Новости продукции

Новые фиксированные части Emax E4.2 на 3200 А

01.04.2014

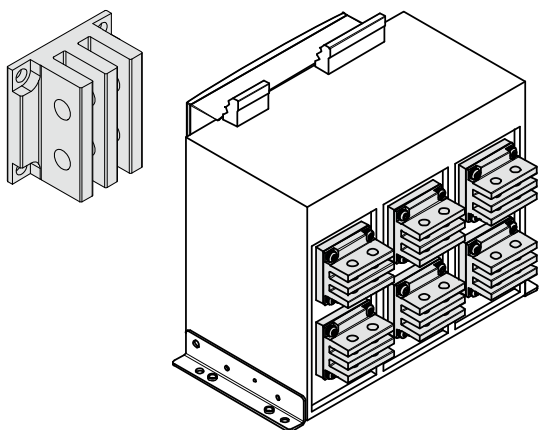
Настоящим информируем Вас об усовершенствовании фиксированных частей Emax E4.2 на номинальный ток 3200 А в 3-х и 4-х полюсном исполнении.

Новая конфигурация данных корзин будет поставляться с выводами идентичными выводам на фиксированной части Emax E4.2 4000 А.

- Универсальный ориентируемый вывод HR/VR;
- Вывод с тремя контактными пластинами - отсутствие необходимости в гибке шин;
- Удобство в подключении самых распространённых размеров шин;
- Повышение динамической стабильности системы сборных шин.
